审图常见问题解析

2023年高频强条和常见问题专刊

主办单位 北京市规划和自然资源委员会

2024年2月 总第7期

图1 一层应急照明平面图截图

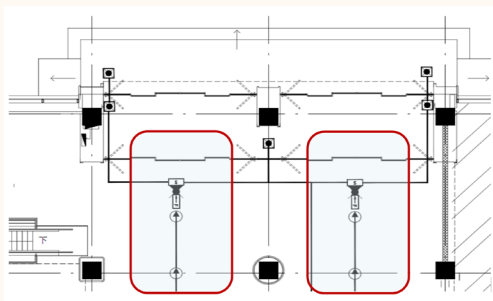
某商业大厦一层、五层局部内装修工程,一层应急照明平面图中,商场主要出入口门斗内侧的出口标志灯设置在红外感应自动门(推拉门)上,各门斗外侧安全出口均未见出口标志灯,违反《建筑防火通用规范》第10.1.8条“疏散指示标志设置应保证疏散路

开门，然而电气设计未按照建筑专业指明的安全出口门及疏散路径来设计门厅部位的疏散指示标志。出口标志灯设置在门斗内侧红外感应自动门（推拉门）上，门厅部位设计的疏散方向指示灯、地面导流标志灯也指向该推拉门，各门斗内、外侧安全出口的平开门上均未设计出口标志灯。按照《建筑防火通用规范》第7.1.6条的规定，疏散出口门应为平开门或在火灾时具有平开功能的门，不是门斗中部的红外感应自动门。灯光疏散指示标志的设计违反了《建筑防火通用规范》第10.1.8条“疏散指示标志设置应保证疏散路线指示明确、方向指示正确清晰”的规定。

本项目整改后，在内、外两侧共8个平开门上补充了出口标志灯，同时，门厅疏散方向指示灯、地面导流标志灯调整到对准平开门方向，如图2所示。

图1 某项目地下一层火灾自动报警系统图局部放大图

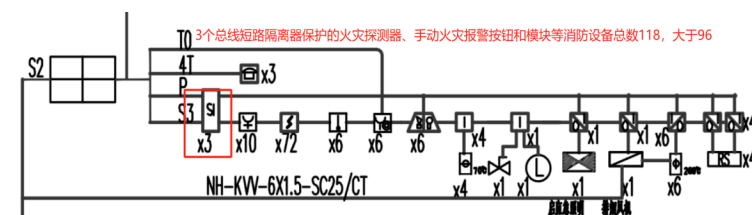
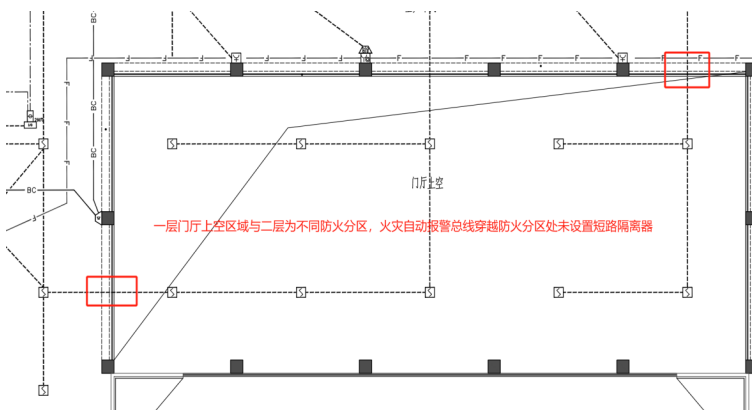
钮和模块等消防设备的总数超过32点；二层火灾自动报警系统平面图中，部分位置总线穿越防火分区处未设置总线短路隔离器；上述内容违反了《消防设施通用规范》第12.0.4条的规定，见图1、图2。

地下一层火灾自动报警系统中,分配到每只总线短路隔离器保护的火灾探测器、手动火灾报警按钮和模块等消防设备的总数超过32点;二层火灾自动报警平面图中,一层挑空区域与二层其他区域为不同防火分区,总线在穿越防火分区处未设置总线短路隔离器。

应按《消防设施通用规范》第12.0.4条要求确定短路隔离器数量,确保每只总线短路隔离器保护的火灾探测器、手动火灾报警按钮和模块等设备的总数不大于32点,平面图中应在总线穿越防火分区处设置总线短路隔离器。

图1 工程地质剖面图

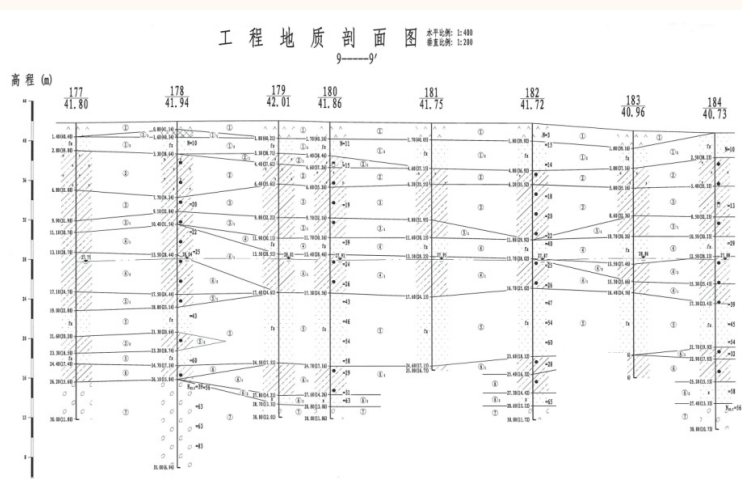
某项目桩基方案建议采用不小于直径 $800mm$ 钻孔灌注桩，选择卵石⑦层作为桩端持力层，9#住宅楼工程地质剖面图中一般性孔勘探孔181#、183#、192#、194#勘探深度未达到建议的桩端持力层卵石⑦层（见图1）。违反了《工程勘察通用规范》GB 55017-2021第3.2.5条第1款规定。

本项目9#住宅楼桩基方案建议采用不小于直径 $800mm$ 钻孔灌注桩，一般性勘探孔深度应进入预计桩端平面以下规范规定的一定深度。一般性勘探孔181#、183#、192#、194#勘探深度仅达到粉质黏土-重粉质黏土⑥层、黏质粉土-砂质粉土⑥1层，未达到建议的桩端持力层卵石⑦层。

(1) 在勘察项目工程量策划阶段，应根据建筑物高度、结构类型、基础形式、桩基荷载、沉降要求、地层情况等预估确定勘探孔深度。在实施阶段，需根据现场钻孔地层情况，适当调整勘探孔深度。

图1 地下二层喷淋平面图

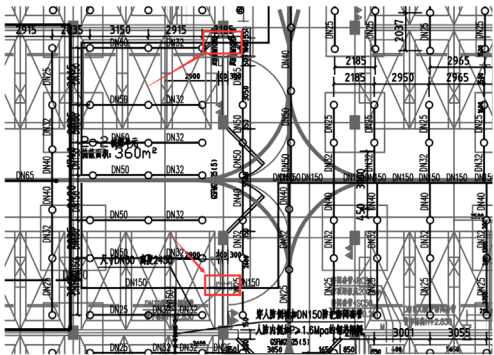
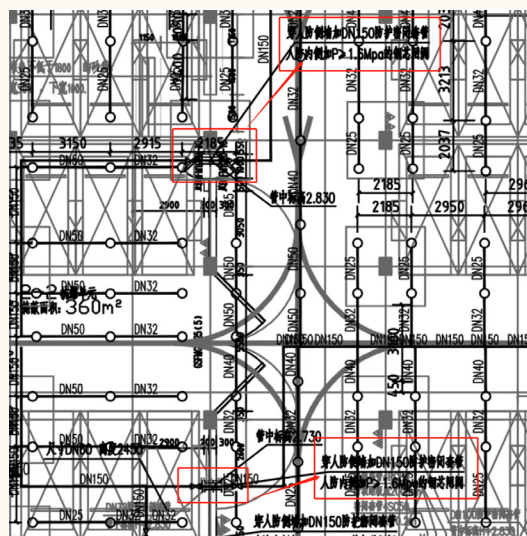
图1为某新建住宅小区地下室人防区域喷淋平面图

图, 图中箭头所指处为防护单元之间的防护密闭隔墙, 但喷淋管道穿越此处时, 未在防护密闭隔墙上设置防护密闭套管, 也未在两侧的防护单元内设置防护阀门。

本工程应执行《平战结合人民防空工程设计规范》，但平面图中穿过防护单元之间的防护密闭隔墙处未设置防护密闭套管及防护阀门，不满足《平战结合人民防空工程设计规范》第6.1.3条和6.2.17条规定。

需在图中补充防护密闭套管和防护阀门，如图6所示。

图1 地下二层平面图(局部)

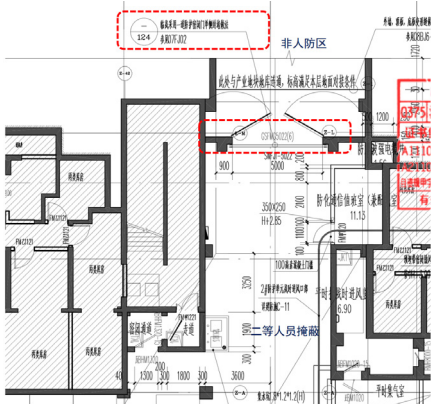
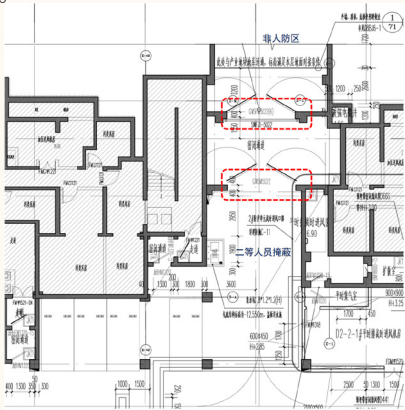
某项目地下二层平面图纸中，2#防护单元战时功能为甲6级二等人员掩蔽部，在人防工程出入口处，仅设置一道双向受力的人防门，违反《平战结合人民防空工程设计规范》第3.3.10条，见图1。

《平战结合人民防空工程设计规范》第3.3.10条中所提人防工程出入口指人防区与非人防区分界线上的所有出入口。故人防区与非人防区分隔墙上，通向电梯厅、楼梯间或其他非人防区的人和汽车用连通口、出入口等，无论是平时用，还是战时用，或平战两用，均不得采用1樘防护密闭门加临战封堵的做法，更不能采用1樘抗力低的双向受力防护密闭门加砂袋封堵的做法。北京地区人防工程出入口不允许采用临战封堵做法。本项目中采用一樘双向受力门加临战封堵，是对本条规范的理解及执行有疏漏。

按照《平战结合人民防空工程设计规范》第3.3.10条要求，在整改设计中在人防出入口处设一道防护密闭门和一道密闭门，见图2。

图1 无障碍厕所门向内开启

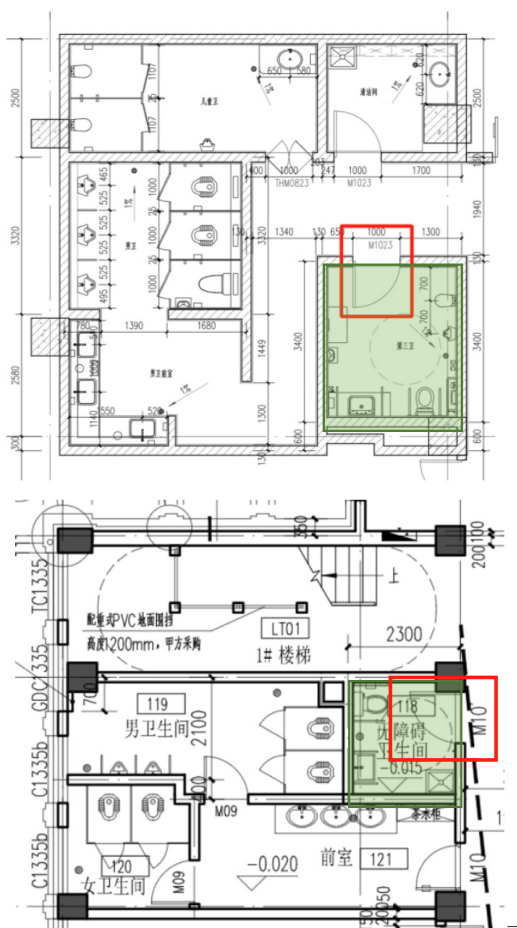
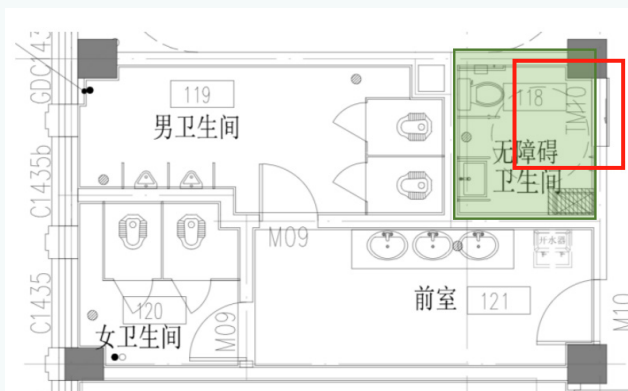
某项目无障碍厕所的平开门向内开启，违反《建筑与市政工程无障碍通用规范》第3.2.3条第3款“无障碍厕所应设置水平滑动式门或向外开启的平开门”的规定，见图1。

本项目将此门改为水平滑动式门，满足规范要求，见图2。

图1 照明平面图(局部)

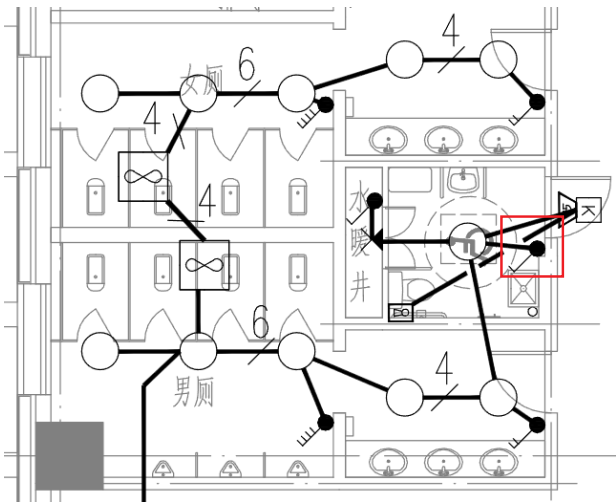
某无障碍卫生间的照明开关设在卫生间内部，图例表中照明开关高度均为1.3m，设计说明没有专门针

无障碍卫生间内的照明开关没有采用专门的图形符号或文字说明,与其它场所的照明开关混同,造成安装高度不满足《建筑与市政工程无障碍通用规范》第3.1.6条的规定。

图例表中照明开关增加有关无障碍设施要求的文字备注,见图3所示。

图1 一层公共卫生间放大图

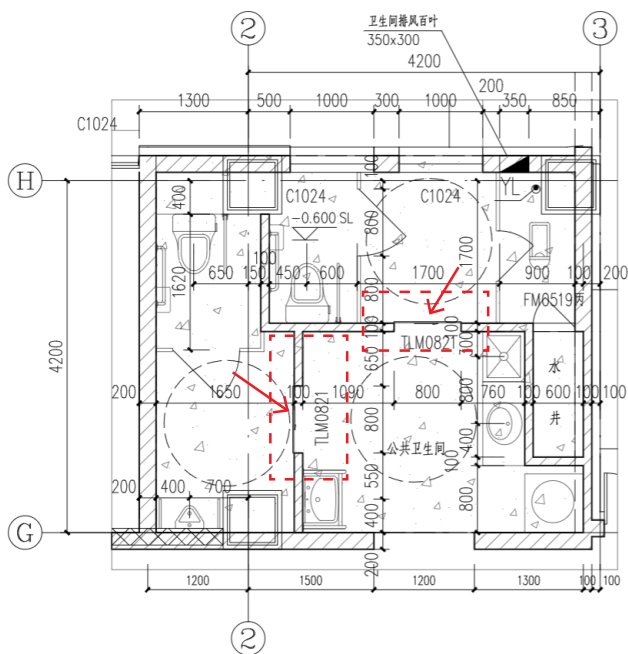
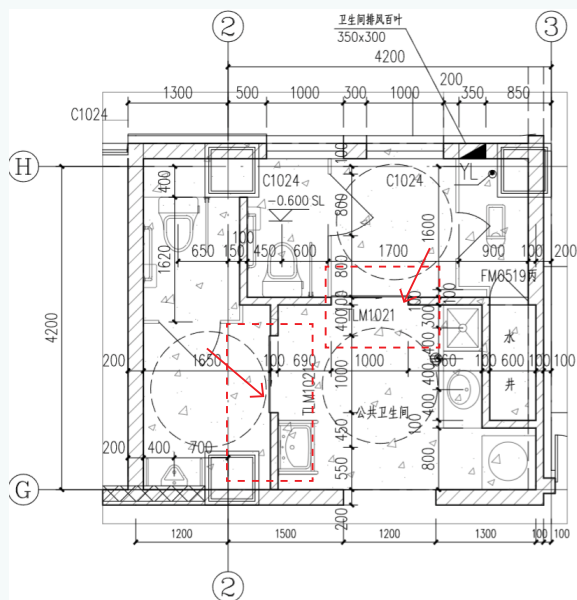
某项目一层公共卫生间放大图中，无障碍卫生间门开启后净宽不足900mm，见图1。

本项目对有无障碍功能的卫生间门宽由800mm改为1000mm，即可满足《建筑与市政工程无障碍通用规范》第2.5.4条第1款的要求，见图2。

图1 标准层平面图

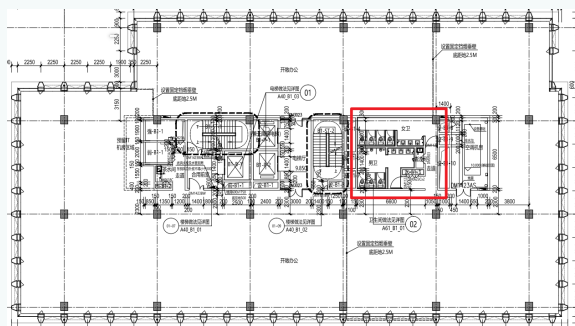
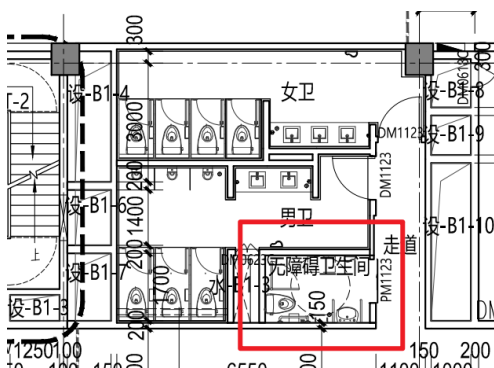
某项目由数座新建办公楼组成，每栋每层设有无障碍电梯和男、女公共卫生间。除首层外，二层及以上公共卫生间均未设置满足无障碍要求的公共卫生间（厕所）或独立的无障碍厕所，违反《建筑与市政工程无障碍通用规范》（以下简称“通则”）第3.2.4条的规定，见图1。

本项目在整改阶段，优化原有公共卫生间的布局，在其附近增设1个独立的无障碍厕所，满足“通则”的规定，见图2。虽然“通则”第3.2.4条中也允许分别在男、女卫生间中设置无障碍厕位、无障碍手盆、无障碍小便器的做法，但需注意北京市地方标准《公共建筑无障碍设计标准》DB11/1950-2021第6.3.1条“……大型公共建筑应在每组男、女公共卫生间（厕所）附近设置1个独立的无障碍厕所”的相关规定。

图1 二层平面图（局部）

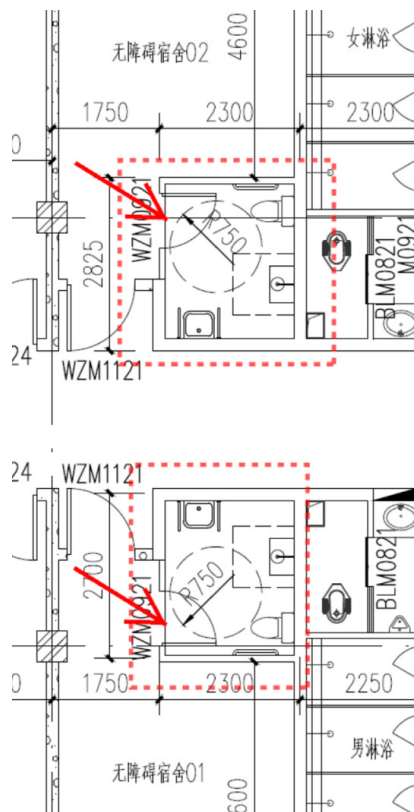
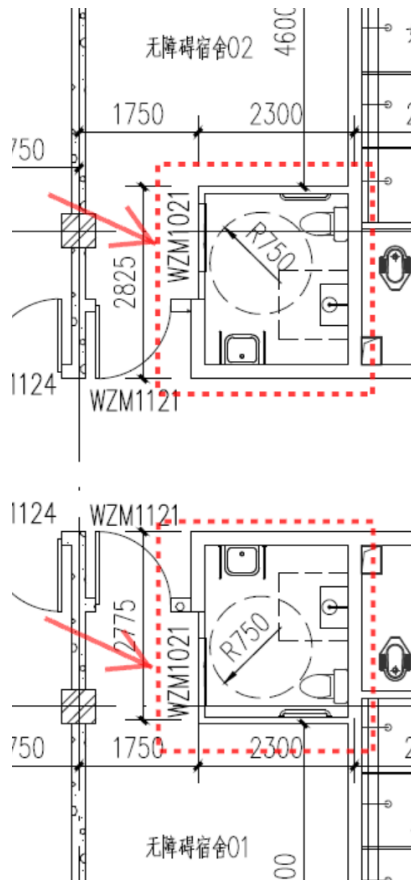
某项目二层平面图8~9轴交H、G轴无障碍厕所（2处）平开门向内开启，违反了《建筑与市政工程无障碍通用规范》第3.4.4条第3款的要求，见图1。

按照现行《建筑与市政工程无障碍通用规范》要求，在整改设计中将无障碍厕所向内开启的平开门改为水平滑动式门，见图2。

图1 卫生间排水系统图

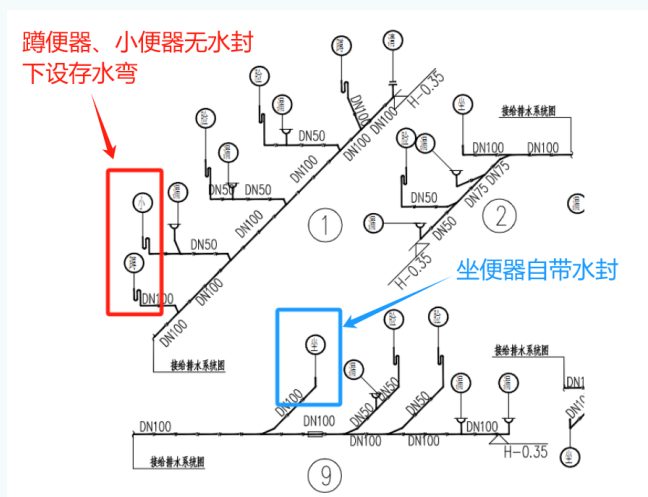
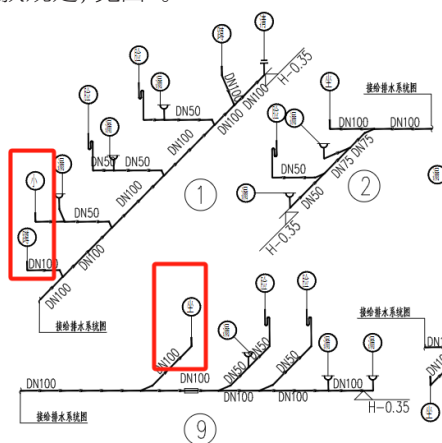
某项目仅坐便器选用自带水封器具，蹲便器及小便器未选用自带水封器具。卫生间排水系统图中蹲便器、小便器下均设置存水弯，见图1。

设计说明中明确采用构造内自带水封的坐便器、蹲便器、小便器，卫生间排水系统图中蹲便器、小便器下不另设存水弯，以满足《绿色建筑评价标准》控制项第5.1.3条第3款规定，见图2。
